NOTA ZIENSWIJZEN EN WIJZIGINGEN KUSTWERK KATWIJK

Datum: 22 januari 2013

Schema 3c en 3d: situatie halverwege noord Boulevard (iets ten zuiden van de Te Brittenstraat)

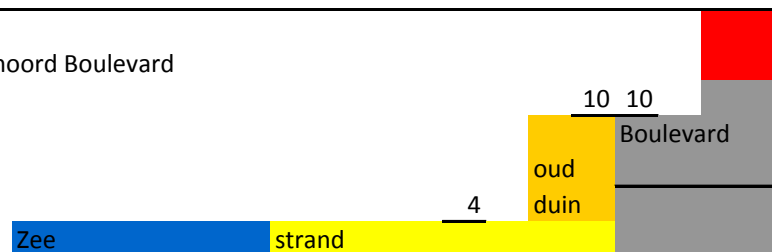
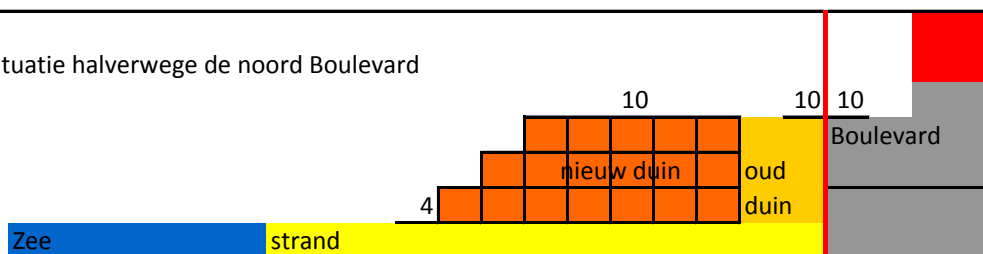
Halverwege de noord Boulevard is de hoogte van de Boulevard ongeveer NAP +10 meter, evenals de duinen. Zicht vanaf de Boulevard naar de zee is hier mogelijk. In de versterkte situatie worden de 18 blokjes met een maximale hoogte van NAP +10 meter aangebracht om het zicht op zee zo veel mogelijk te behouden (zie schema's 3c. en 3d.).

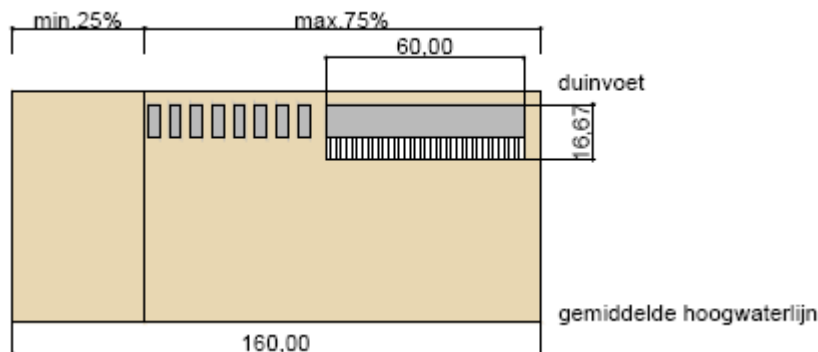
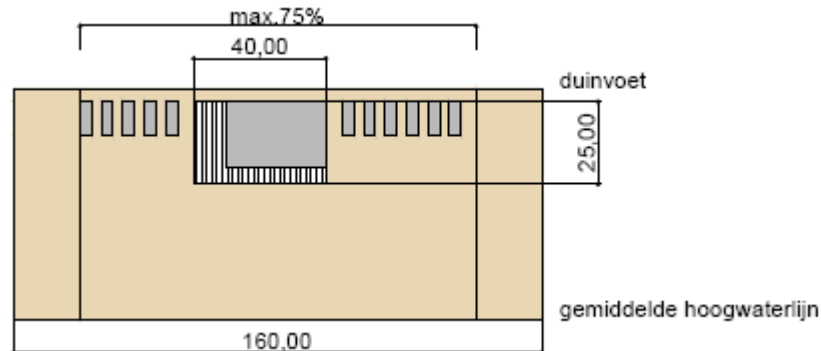
XII. Stedenbouwkundige invulling strandvakken – zienswijzen 17a, 25h, 34b, 37h, 40e

In een aantal zienswijzen wordt bezwaar aangedragen ten aanzien van de in het bestemmingsplan opgenomen bebouwingsregeling voor de strandvakken.

De gemeente heeft in een stedenbouwkundig advies “strandbebouwing Katwijk aan Zee” (als bijlage toegevoegd aan het bestemmingsplan) studie gedaan naar de wijze waarop de paviljoens met voorzieningen (zoals strandhuisjes, cabines), op een goede wijze op het nieuwe strand gepositioneerd kunnen worden. Elk strandvak/ exploitant heeft uitbreidingsmogelijkheden gekregen, zowel qua omvang van de paviljoens als strandhuisjes. Het is noodzakelijk deze uitbreidingsmogelijkheden in goede banen te leiden om te voorkomen dat het strand dichtslibt met bebouwing. In het stedenbouwkundig advies zijn diverse situaties beschouwd. In de gewenste situatie is er een goede balans tussen onbebouwd en bebouwd terwijl er toch tegemoet wordt gekomen aan de wens om ook op alle strandvakken strandhuisjes te mogen realiseren en de paviljoens te kunnen uitbreiden. Deze gewenste situatie is vertaald in de regels van het bestemmingsplan.

Een van die regels luidt dat minimaal 25% van de breedte van het strandvak vrij van bebouwing dient te zijn. Daardoor blijft op elk strandvak een zekere mate van openheid en vrij zicht op de duinvoet behouden, hetgeen tot een rustig beeld leidt.

Een strandvak kan echter in principe ook uit twee aaneengesloten stroken onbebouwde ruimte bestaan. Zo mag bijvoorbeeld de berekening van het

percentage de onbebouwde ruimte worden meegeteld die links en rechts van de bebouwing aanwezig is, zolang deze minimaal 10 meter breed is. Zie ter verduidelijking onderstaande illustratie.

Hierdoor is (bijvoorbeeld) onderstaande indelingen van het strandvak ook mogelijk.

In het ontwerpbestemmingsplan is reeds opgenomen dat er 25% van de breedte van een strandvak onbebouwd moet blijven, en dat dit om aaneengesloten open ruimte dient te gaan. Ter verduidelijking wordt het begrip aaneengesloten open ruimte toegevoegd: elke aaneengesloten open ruimte in een strandvak met een minimale breedte van 10 m waarin geen bebouwing aanwezig is, gezien vanuit de hoogwaterlijn.

Voorts is in het ontwerpbestemmingsplan geregeld dat het bebouwd oppervlak van het strandvak waar het paviljoen zich in bevindt maximaal 75 % bedraagt. Nadere bestudering van de regel heeft uitgewezen dat deze in de praktijk lastig hanteerbaar zal zijn omdat van het strandvak alleen de breedte wordt vastgelegd. De toevoeging dat men tevens dient te voldoen aan een maximaal bebouwingspercentage, komt gelet hierop te vervallen.

Figuur behorende bij het antwoord op zienswijze 10

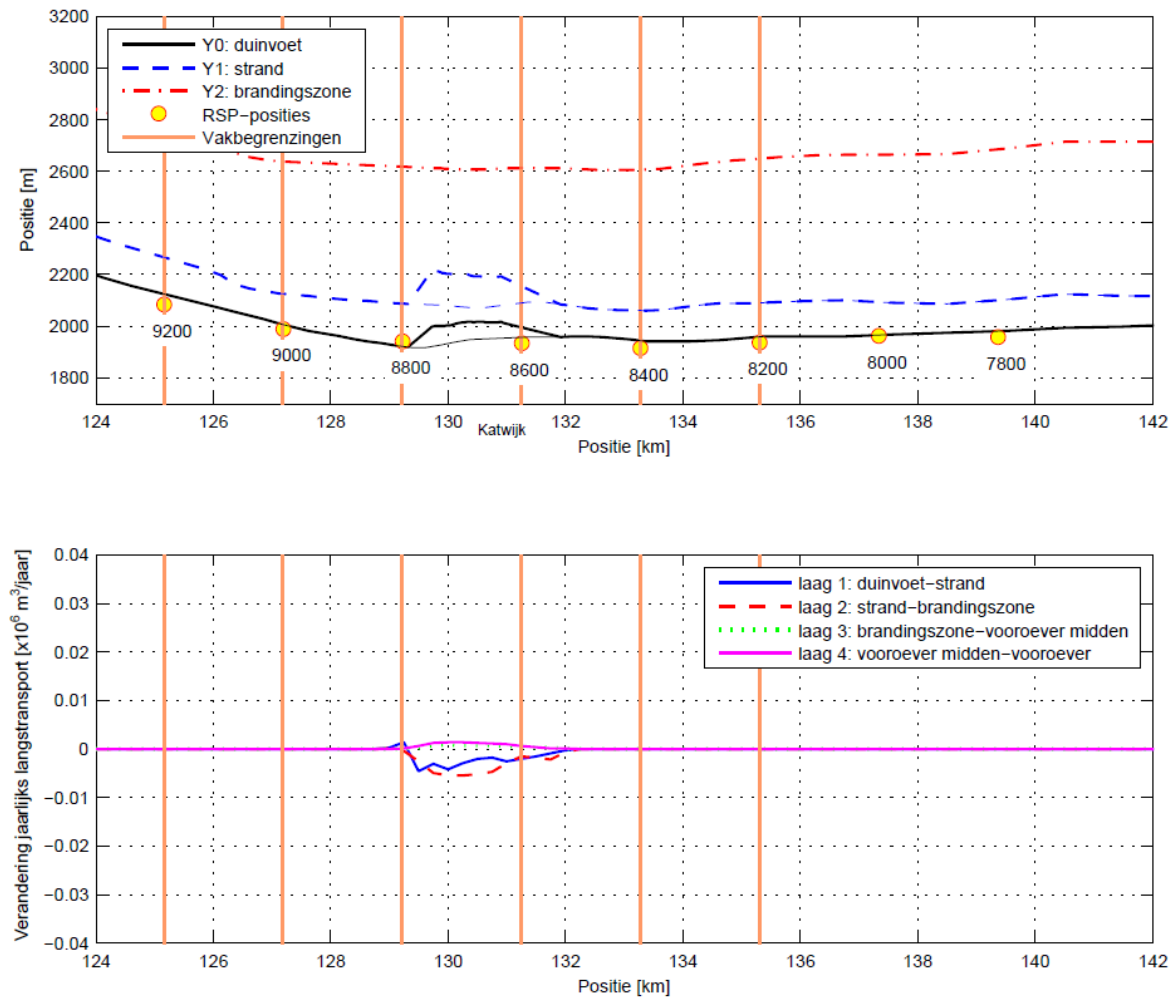
10.		
a. Het ontwerpbestemmingsplan en de MER geven reclamant aanleiding op te merken dat naar hun mening in de beide documenten geen aandacht is besteed aan de gevolgen van het Projectplan Kustwerk voor de kustveiligheid van het Noordwijkse kustgebied. Niet alleen is sprake van een zeewaartse uitbreiding van het kustfundament van Katwijk waardoor de noordwaartse stroming van de Noordzee mogelijk wordt beïnvloed, maar dit effect wordt mogelijk nog versterkt door de zeewaartse verlenging van het Uitwateringskanaal. Deze gecumuleerde maatregelen kunnen invloed hebben op de zeestromingen in noordelijke richting en kunnen daarmee effecten hebben op het kustfundament van Noordwijk. In het bijzonder noemen wij daarbij de aanwezigheid van de permanent strandbebouwing in Noordwijk als punt van aandacht. Reclamant geeft het project dan ook in overweging om in het ontwerp-bestemmingsplan en in de Milieueffectenrapportage alsnog onderzoek uit te voeren naar de effecten in brede zin van de gevolgen van het integrale Projectplan Kustwerk Katwijk op het ten noorden daarvan gelegen kustfundament en met name op het kustvak van de gemeente Noordwijk met het oog op de kustveiligheid en het belang van de permanente strandbebouwing.	De kust ter hoogte van Katwijk komt zeewaarts te liggen van de omliggende kust. Door golven en stroming (evenwijdig aan de kust) zal het zand geleidelijk worden meegevoerd om elders weer te worden afgezet en daar dus ten goede komen aan de kust. Van nature zal de 'uitstulping' bij Katwijk op een termijn van 10-tallen jaren volledig zijn geërodeerd. Er is dus periodiek onderhoud noodzakelijk om de kustversterking van Katwijk in stand te houden. Naar dit onderhoud, in de vorm van periodieke suppleties, is in het MER onderzoek uitgevoerd, waarbij door middel van modelberekeningen is bepaald voor de verschillende varianten hoeveel zand moet worden gesuppleerd. In het MER is geen specifiek onderzoek gepresenteerd met betrekking tot de mogelijkheid of het elders neerslaan van zand tot problemen zou kunnen leiden. Gezien de grootte en vorm van 'uitstulping' bij Katwijk achten wij deze kans echter gering. Het zeewaarts verlengen van het noordelijk gelegen uitwateringskanaal verhindert dit zandtransport (net als in de bestaande situatie) overigens niet. Voor het bepalen van de toekomstige onderhoudsbehoefte bij Katwijk (in de vorm van periodiek kustsuppleties) zijn simulaties uitgevoerd met een numeriek model. Dit rekenmodel reikt verder dan Noordwijk, waardoor het effect van de 'uitstulping' op naastgelegen kustvakken kan worden bepaald. In de onderstaande figuur zijn de effecten van Kustwerk Katwijk inzichtelijk gemaakt. Uit de figuur volgt dat het effect van Kustwerk Katwijk of zandtransporten langs de kust niet verder reikt dan hooguit 1 km ten noorden van Katwijk. Daarmee (en mede gezien de afstand tussen Katwijk en Noordwijk) wordt de kans nihil geacht dat het	BP

kustfundament bij Noordwijk zou kunnen worden aangetast.

Zienswijze leidt niet tot wijziging van het bestemmingsplan.

Tekening behorende bij antwoord op zienswijze 43a

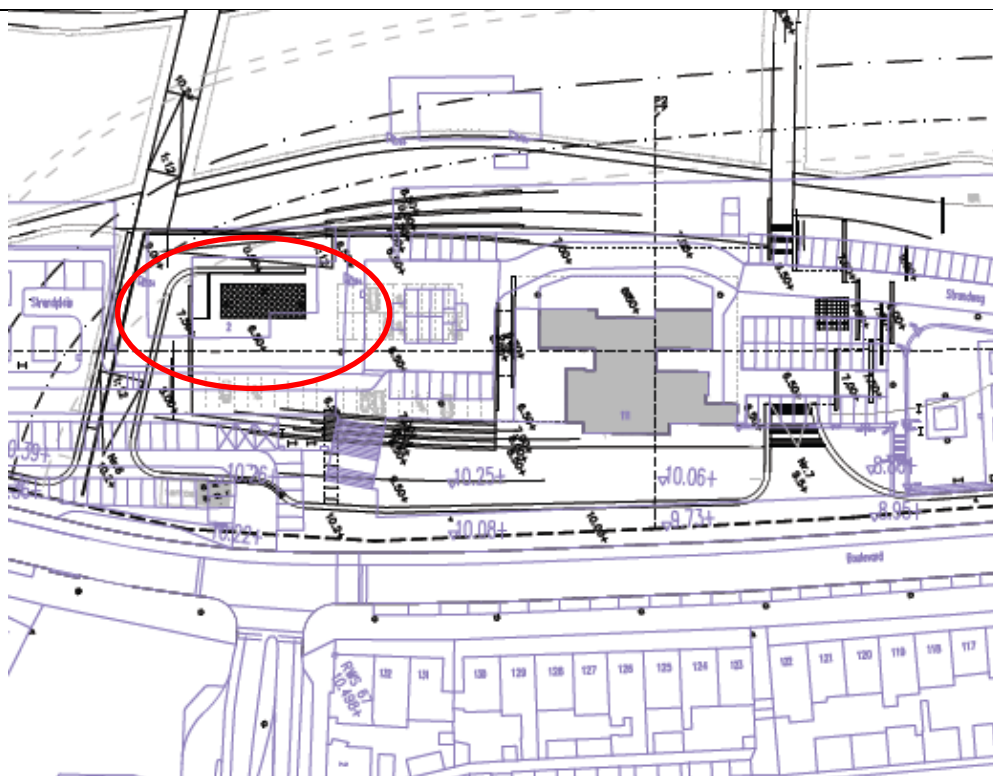
Stel dat de dijk een ander tracé zou volgen en ten noorden van het Zeepaviljoen aan zou sluiten op de Boulevard. In dat geval zou het Zeepaviljoen zeewaarts van de dijk komen te liggen in het nieuwe duin. Het beleid van het Hoogheemraadschap van Rijnland staat geen bebouwing toe in het duin zeewaarts van de dijk. Dat beleid is beschreven in de Kustnota. Het Zeepaviljoen zou dan (ook) niet kunnen blijven staan. In het vigerende bestemmingsplan Katwijk aan zee 2004 heeft het Zeepaviljoen de bestemming strandpaviljoen en niet horeca. De bestemming strandpaviljoen blijft gehandhaafd. Door het Zeepaviljoen binnendijks te brengen zou het paviljoen een andere nieuwe bestemming moeten krijgen en daarmee de binding met het strandvak verliezen. Daarbij komt dat het Zeepaviljoen zodanig groot is dat er geen ruimte meer zou zijn voor de functies van het Amfitheater en de parkeerplaatsen. Bovendien is er al een pand met een horecabestemming gevestigd op het plein. De overweging van de Gemeente om vervolgens wel het (aanzienlijk kleinere) DUNA- atelier te plaatsen op het Amfitheater staat los van de beslissing om het Zeepaviljoen niet te plaatsen en is nader toegelicht in algemeen antwoord x. Tot slot wordt het Zeepaviljoen gezien als een strandpaviljoen, en zou deze ook afbreekbaar en verplaatsbaar moeten zijn. Al deze redenen maken dat het Zeepaviljoen inderdaad moet wijken voor de dijk. <i>Zienswijze leidt niet tot wijziging van het bestemmingsplan.</i>

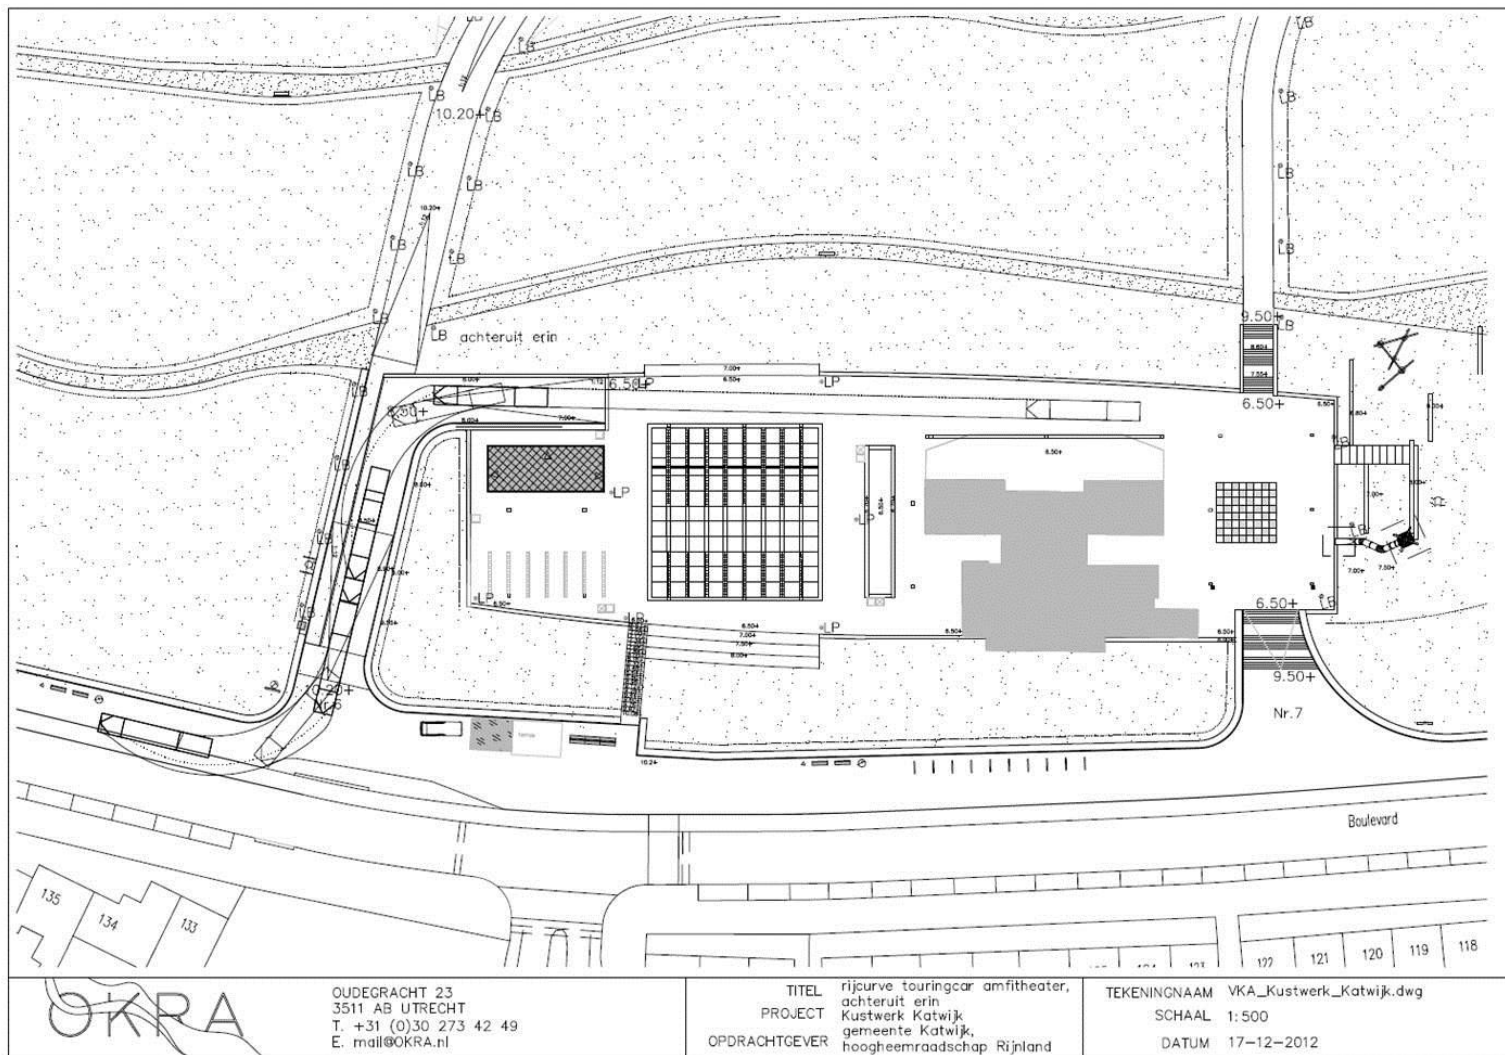
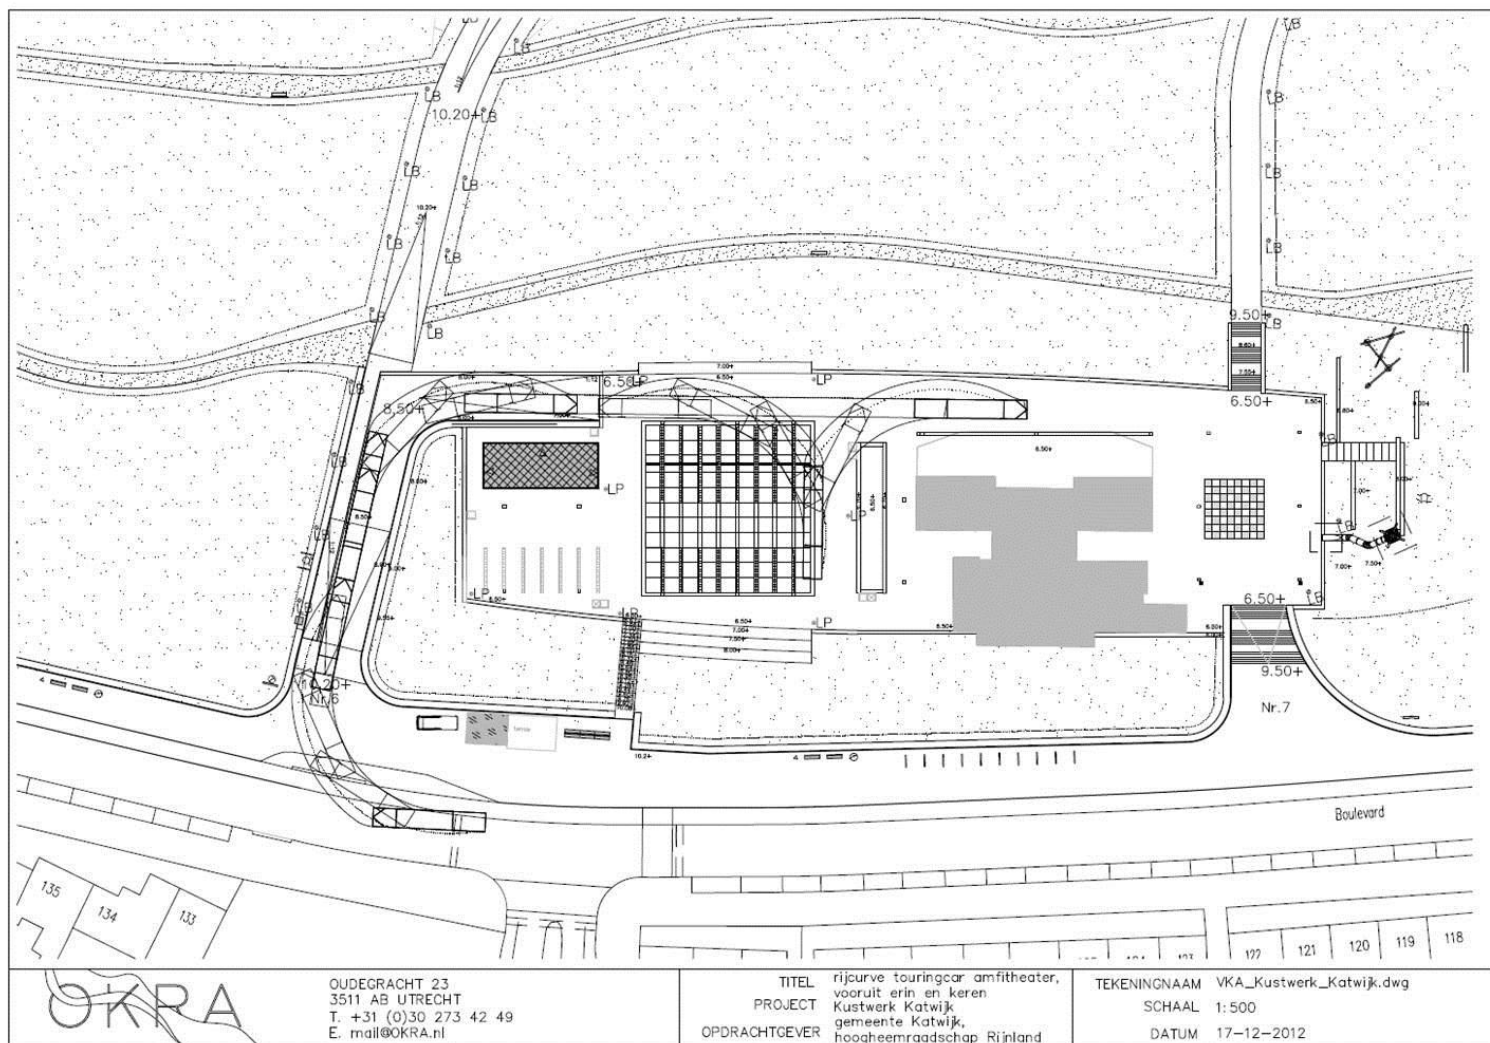
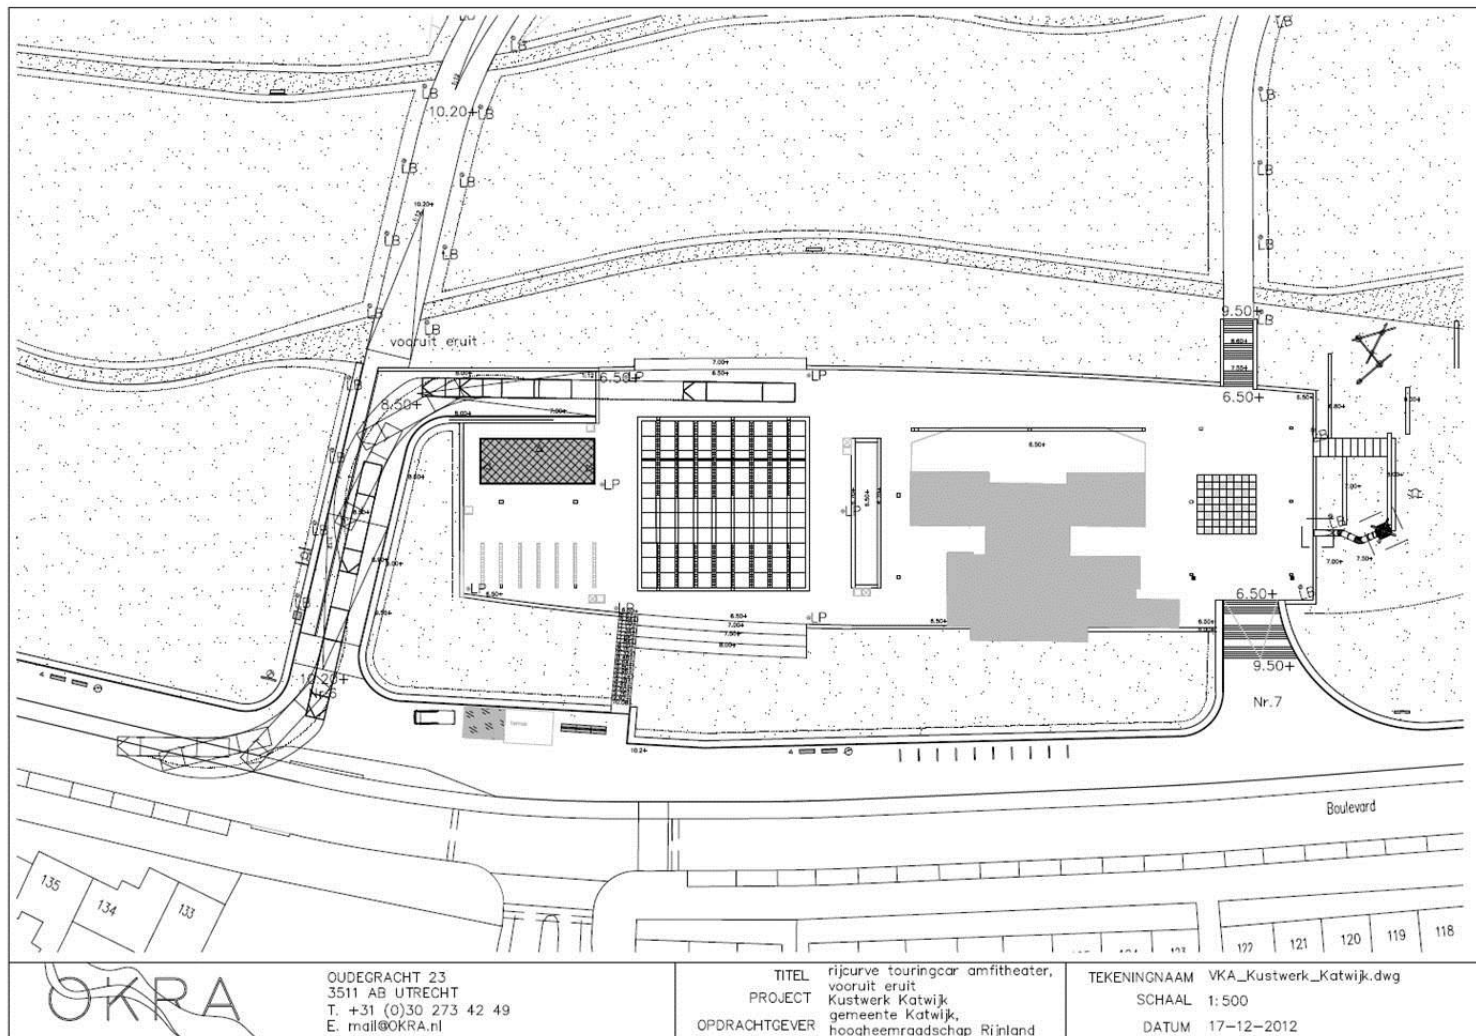
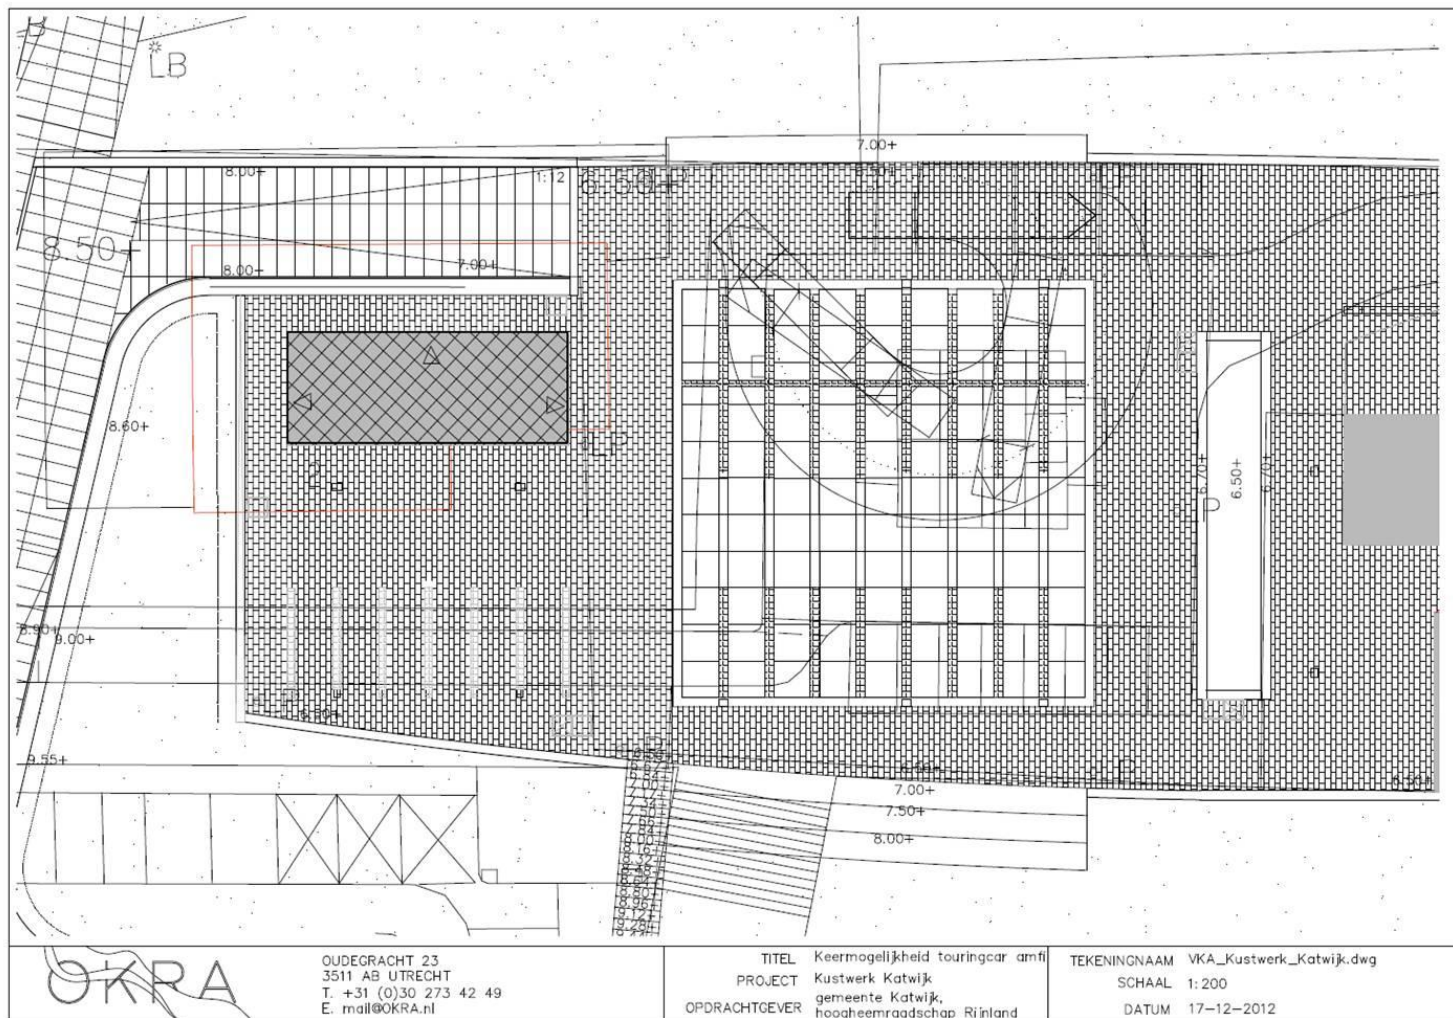
en uit te laten stappen op de Boulevard. Het is niet wenselijk om in de nieuwe situatie een bus route of een instapplaats op het amfitheater of parkeerterrein te maken. Het parkeerterrein voor bussen bevindt zich op parkeerterrein de Noordduinen.

Hieronder staan een 4-tal tekeningen met daarin 2 varianten van inrij-mogelijkheden voor een grote touringcar. Hierin is duidelijk dat het niet mogelijk is om met een grote touringcar op het terrein te manoeuvreren en te keren.

Zienswijze leidt niet tot wijziging van het bestemmingsplan.
